改善箇所説明図

基準不適合発生箇所

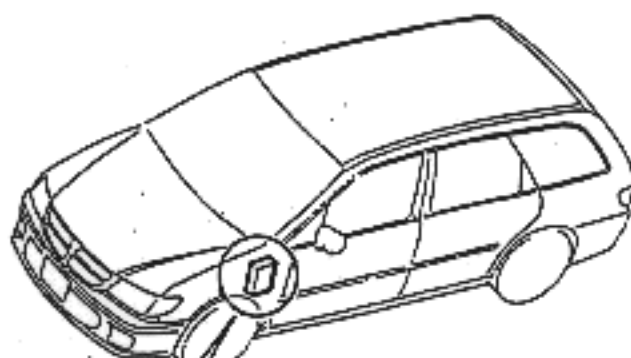
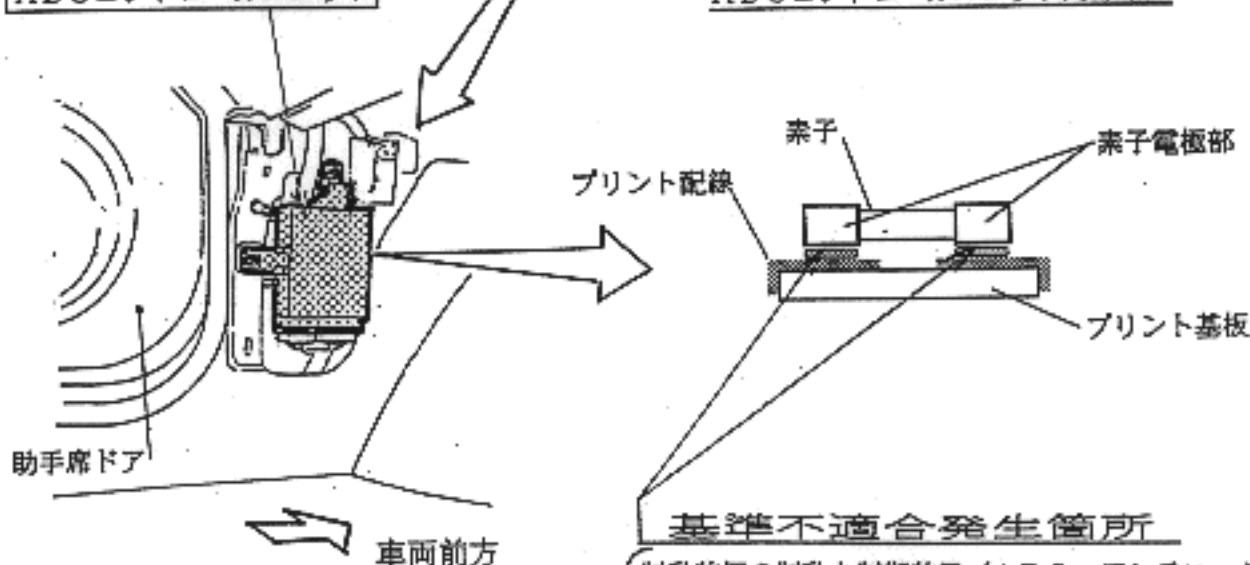
制動装置の制動力制御装置（ABS：アンチロックブレーキシステム）のコントロールユニット内部の素子電極の材質が不適切なため、そのままの状態で使用を続けると、当該電極部の抵抗が増大するものがあり、ABSの作動が不要な制動時にABSが作動し、最悪の場合、制動距離が伸びるおそれがある。

全車両、当該ABSコントロールユニットを対策品と交換する。

識別：黄色のペイントをモデルナンバープレートの左横に塗布する。
